島根原子力発電所 2号炉 審査資料	
資料番号	EP-066改28(説26)
提出年月	令和2年4月28日

# 島根原子力発電所 2号炉

## 津波による損傷の防止

論点 7「入力津波の設定プロセス及び結果の妥当性」関連

基本ケースと斜面崩壊を考慮したケースの水位比較

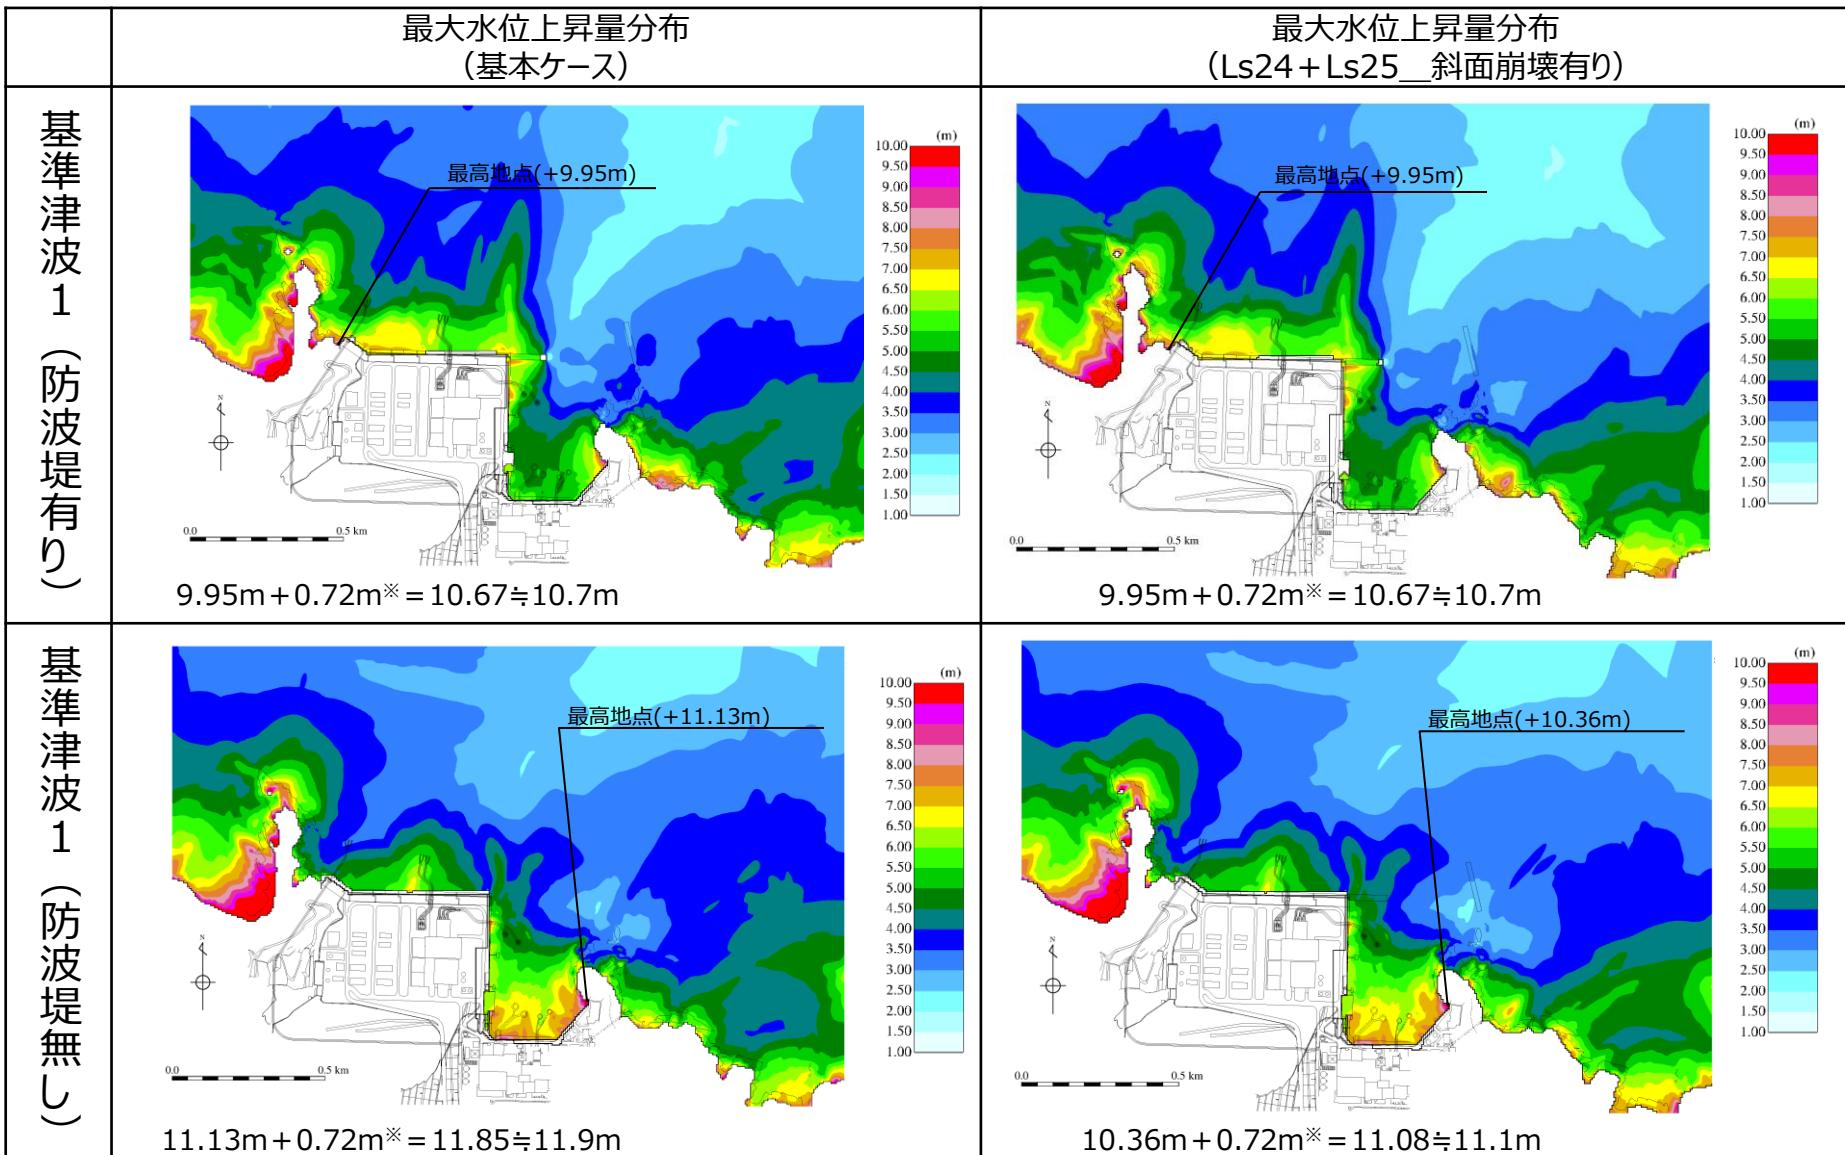
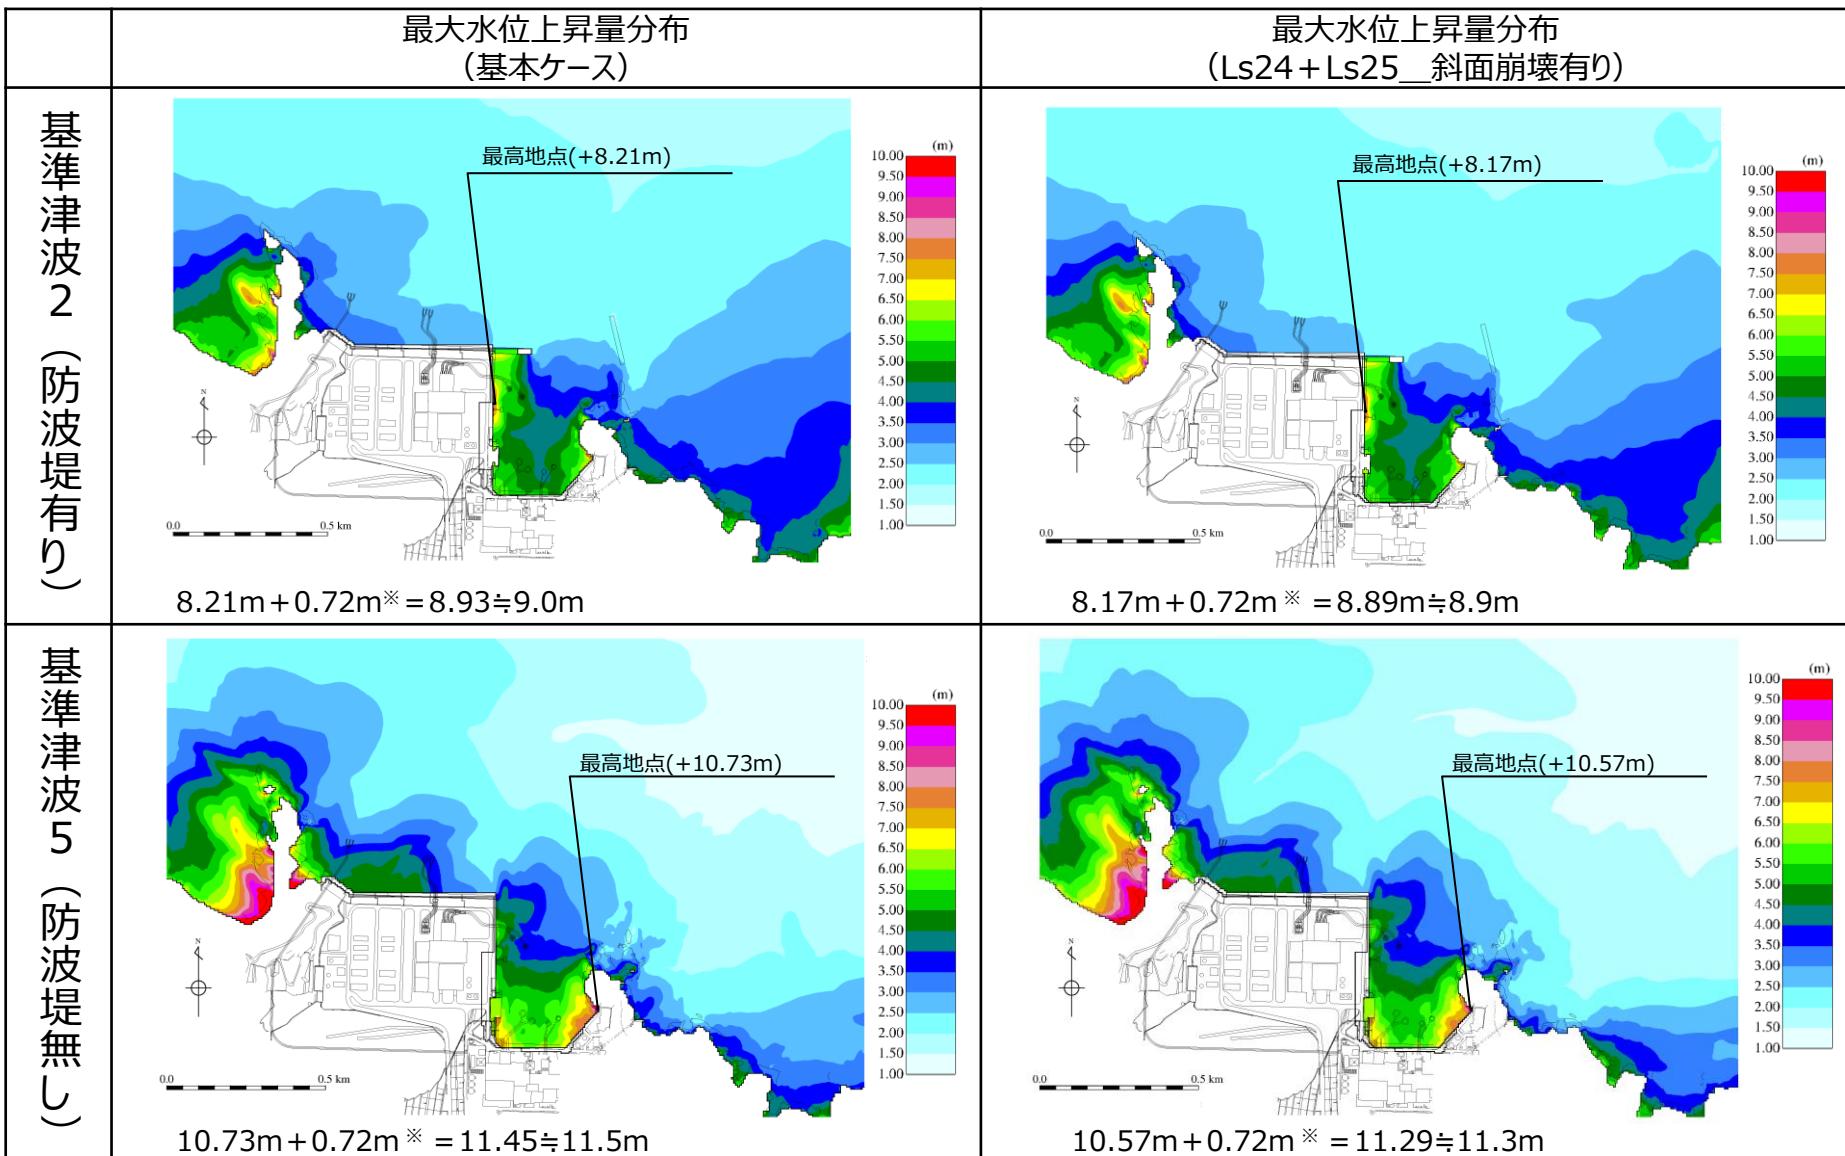
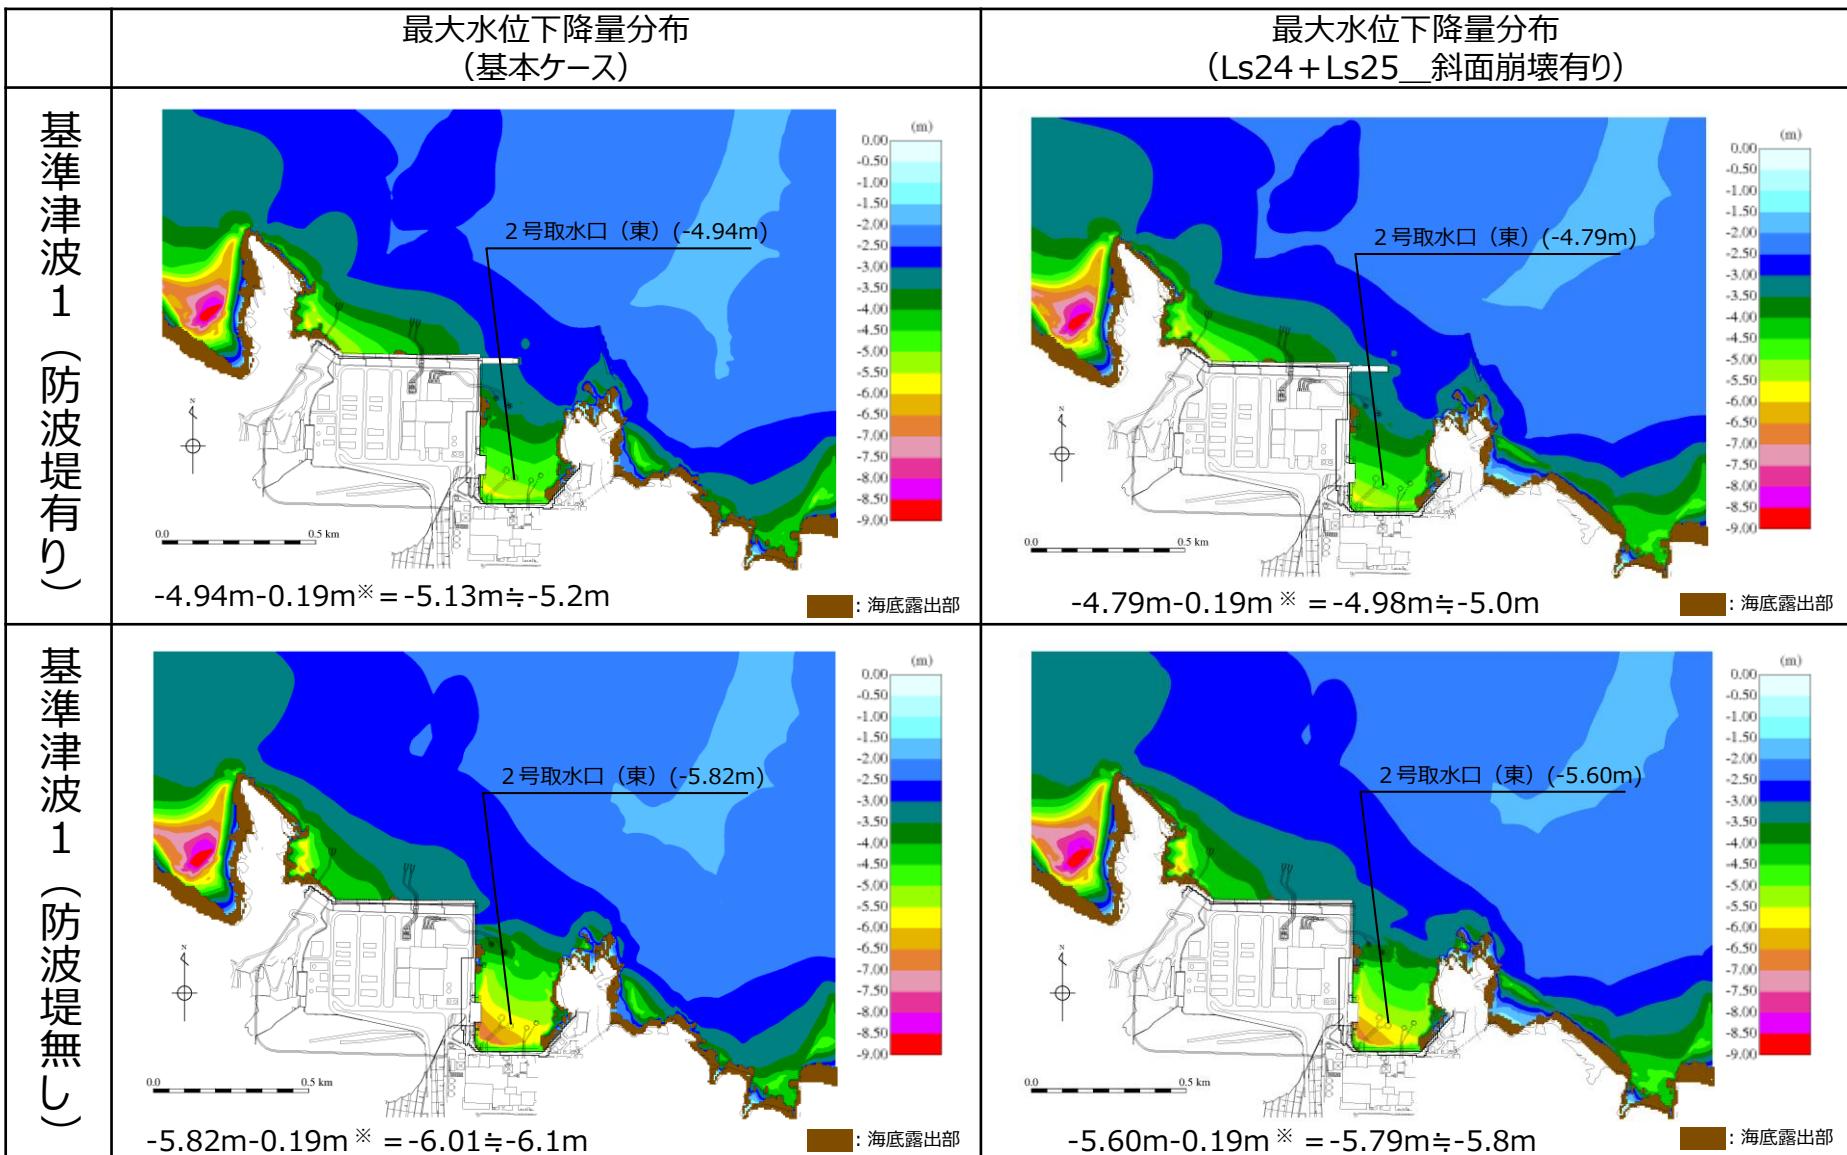
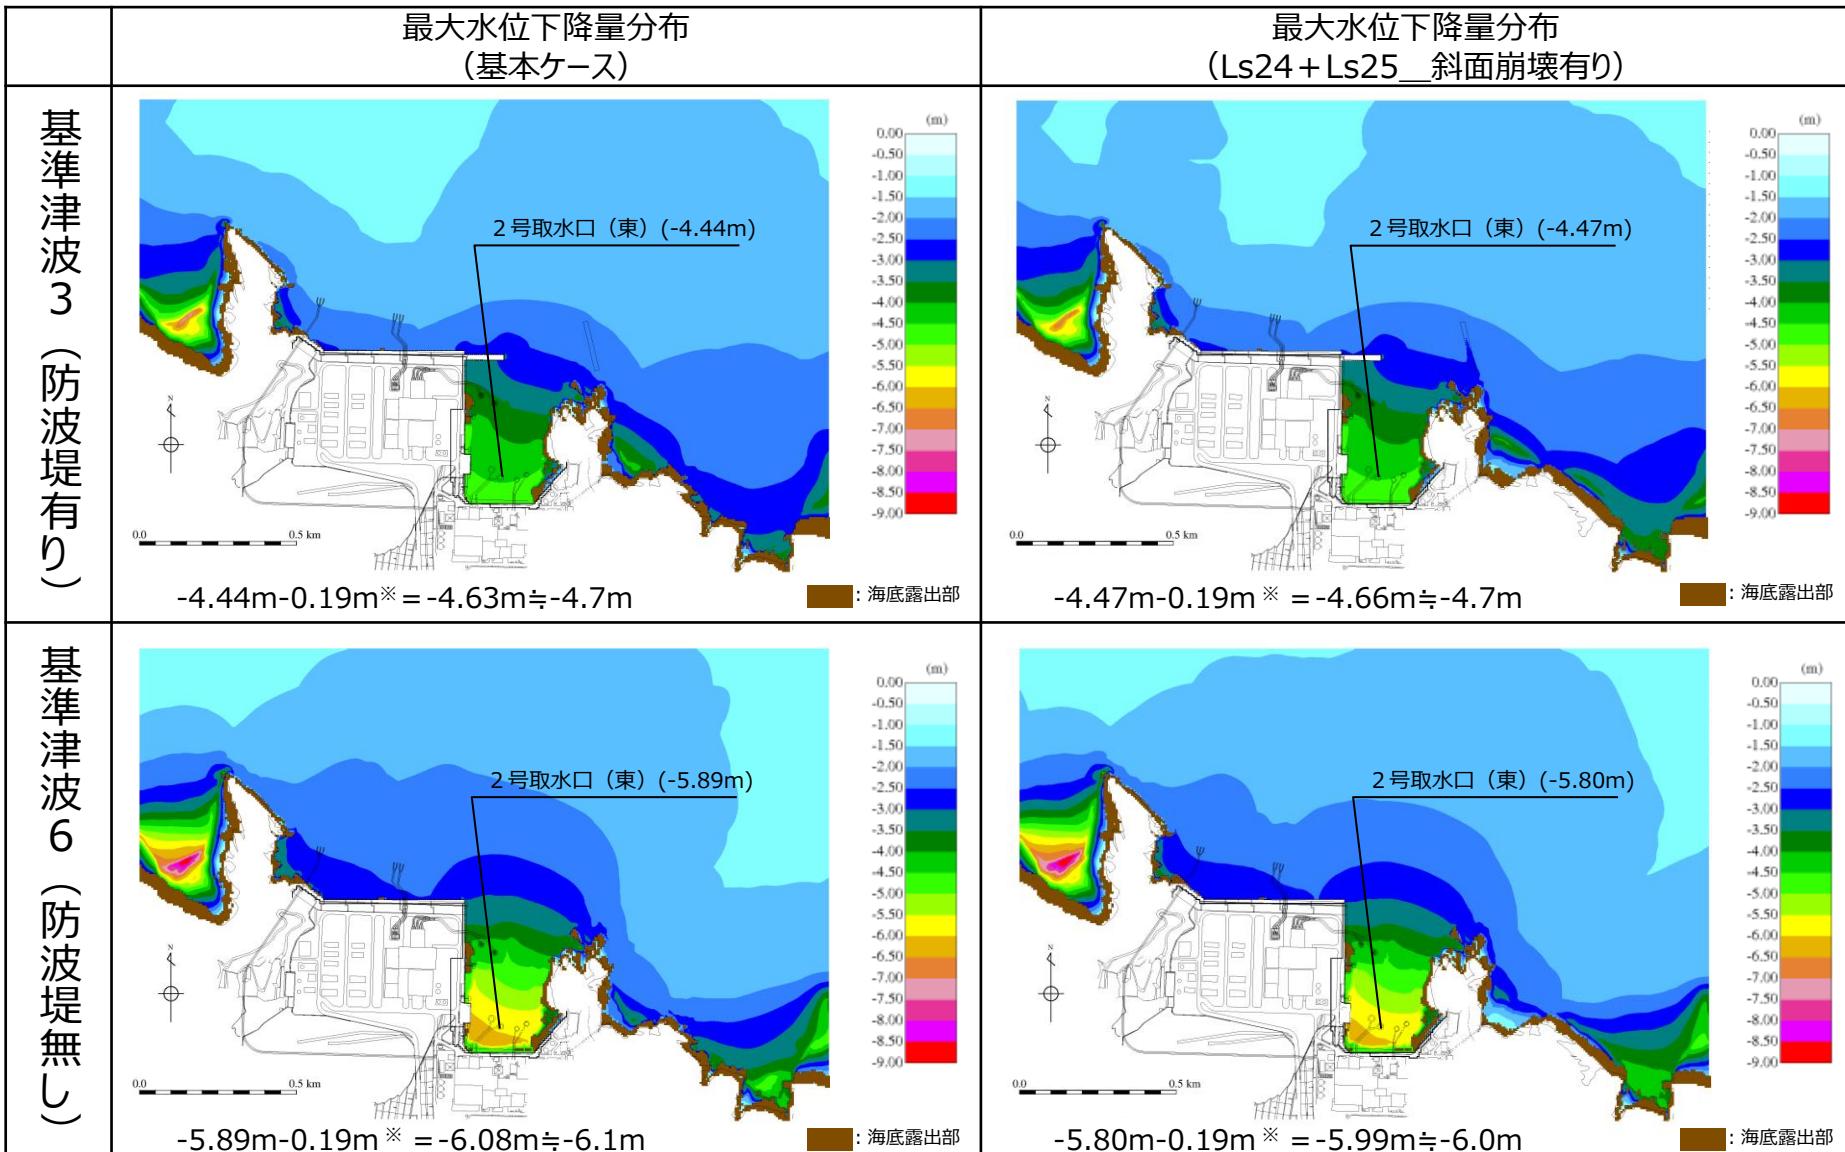
コメントNo.17の回答

- 基準津波 1 ~ 6 のケースを対象に基本ケース及び斜面崩壊させたケースを比較し、その差異を下表に示す。また、各ケースの最大水位分布を次頁以降に示す。なお、潮位については、[朔望平均満潮位](#)を近年 5 カ年（2015.1~2019.12），[朔望平均干潮位](#)を 1 カ年（1995.9~1996.8）の潮位観測記録に基づき設定する（P.46 参照）。
- 津波解析の結果、斜面崩壊させた場合、水位上昇側の施設護岸又は防波壁の水位は、どのケースについても基本ケースと同じもしくは基本ケースの方が大きい。一方、水位下降側の2号炉取水口の水位については、一部、基準津波 3 で斜面崩壊有りの方が水位が低下しているが、この差は僅か (-0.03m) であり、大半は、基本ケースの方が斜面崩壊有りのケースに対して水位が低下している。
- 以上より、地震による地形変化（斜面崩壊）は入力津波を設定する際の影響要因として考慮しない。
